INFORME DE HITO DE CONTROL CONCURRENTE N° 012-2021-OCI/2930-SCC

OBRA: "REHABILITACIÓN DE LA INFRAESTRUCTURA DE LA INSTITUCIÓN EDUCATIVA N° 22085 – PAMPAPUQUIO, NIVEL PRIMARIO, UBICADO EN EL CENTRO POBLADO DE MARCAS PAMPAPUQUIO, DISTRITO DE SAN ANTONIO DE CUSICANCHA, PROVINCIA DE HUAYTARÁ Y DEPARTAMENTO DE HUANCAVELICA"

HITO DE CONTROL N° 4: EJECUCIÓN DE CONTRACTUAL-VALORIZACIÓN DE OBRA Nº 5

Imagen n.° 2
Imágenes captadas durante la visita de inspeccion a la Obra

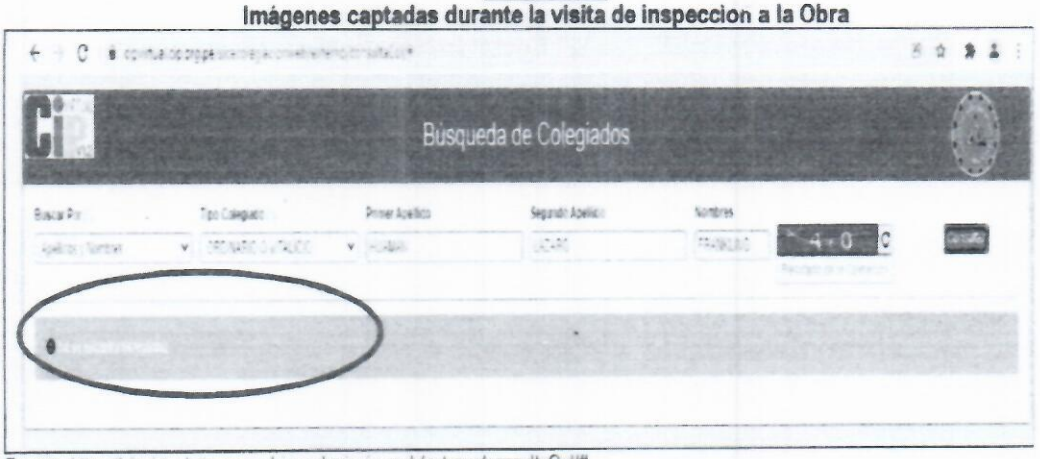
Así también, se encontró al señor Frankling Huamán Lázaro, identificado con DNI n.° 46589932, quien indicó desempeñarse como asistente 2, no obstante, las bases integradas del Procedimiento de Contratación Pública Especial n.° 003-2021-MDSAC/CS-PEC, publicadas el 24 de mayo de 2021 no contemplan su participación como parte del personal especialista, asimismo, establecen que, para desempeñarse como asistente de residente de obra, el profesional deberá ser ingeniero civil, titulado, colegiado y habilitado, con una experiencia mínima de un (1) año como asistente de residente de obra y/o asistente de inspector de obra y/o asistente de supervisor de obra en prestaciones similares al objeto de la contratación.

Al respecto, se realizó la búsqueda del referido profesional en el portal web del Colegio de Ingenieros del Perú, de lo cual, se puede advertir que no reúne los requisitos mínimos establecidos que originaron la relación contractual., según se muestra:

Imágenes n.° 3 y 4
Avance físico y financiero de la Obra que se reporta en el INFObras

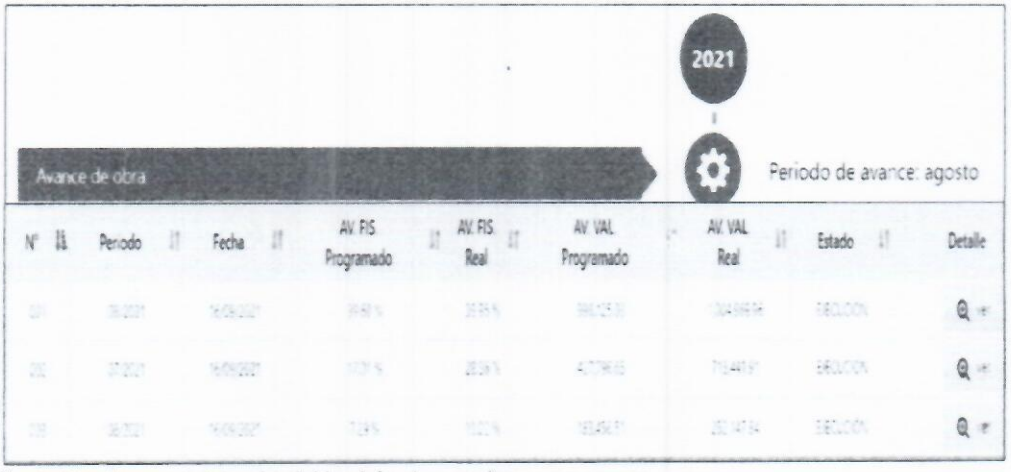
De la verificación en el aplicativo sistema de información de obras públicas - INFObras de la Contraloría General de la República, se advirtió que la información referida a la ejecución contractual de la Obra no está actualizada, referida a los avances físico y financiera; en ese sentido, la información que a la fecha se reporta en el citado aplicativo corresponde hasta agosto de 2021, conforme se muestra en las siguientes imágenes:
